DIRECTION GÉNÉRALE DE L'ÉVALUATION ENVIRONNEMENTALE ET STRATÉGIQUE

**Rapport d'analyse environnementale
pour le projet d'aménagement des bassins B+ et Nord-Ouest
sur le territoire de la MRC de Caniapiscau par ArcelorMittal
Exploitation Minière Canada s.e.n.c.**

Dossier 3211-16-017

Le 10 juillet 2018

FIGURE 9 : COURBES ISOPHONIQUES EN SITUATION FUTURE

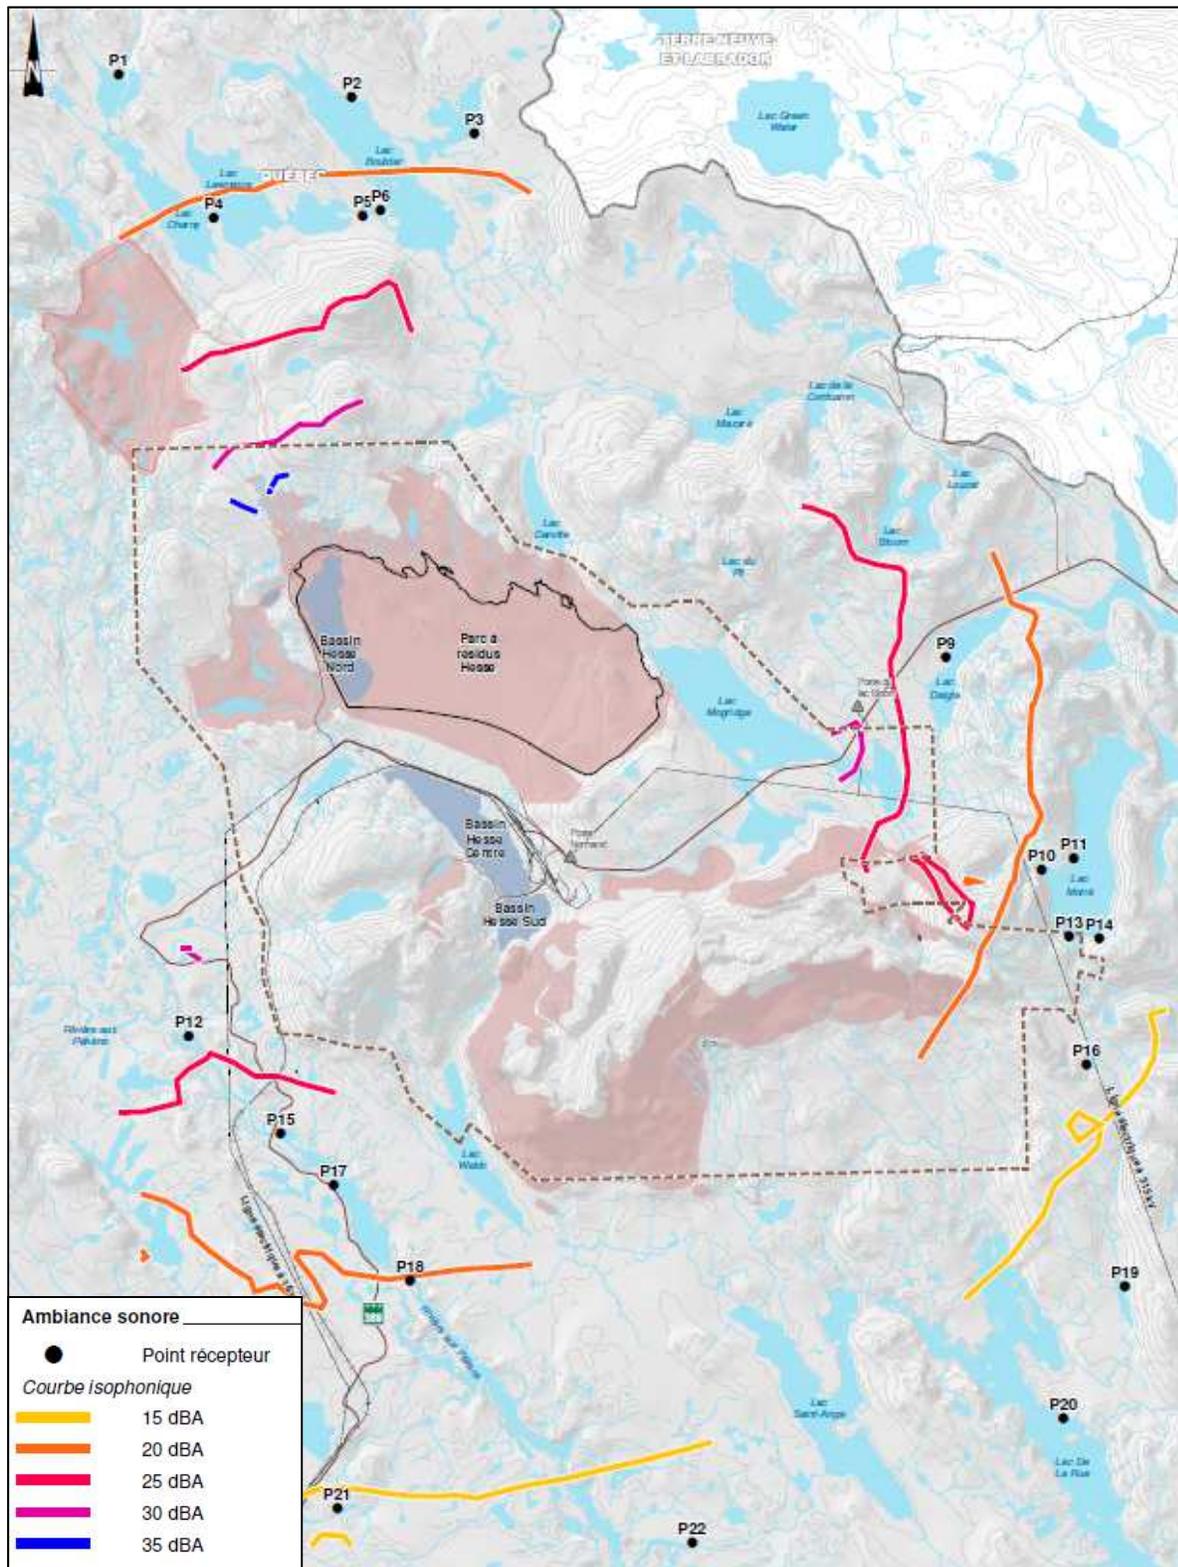
La figure 9 représente la modélisation du climat sonore en condition future. Les points récepteurs y sont également illustrés.

Le plan d'aménagement de la MRC indique que l'affectation du territoire de la propriété de l'initiateur est réservée aux usages miniers. Ainsi, il s'agit d'un territoire de catégorie de zonage de type IV au sens de la Note d'instruction 98-01 sur le bruit révisée le 9 juin 2006 (NI 98-01)⁶. Le niveau à respecter est donc de 70 dBA de jour comme de nuit. Aux points récepteurs, les niveaux de bruit à respecter sont de 55 dBA le jour et 50 dBA la nuit.

L'équipe d'analyse juge que les impacts associés au climat sonore sont acceptables et que le protocole de suivi des plaintes est adéquat.
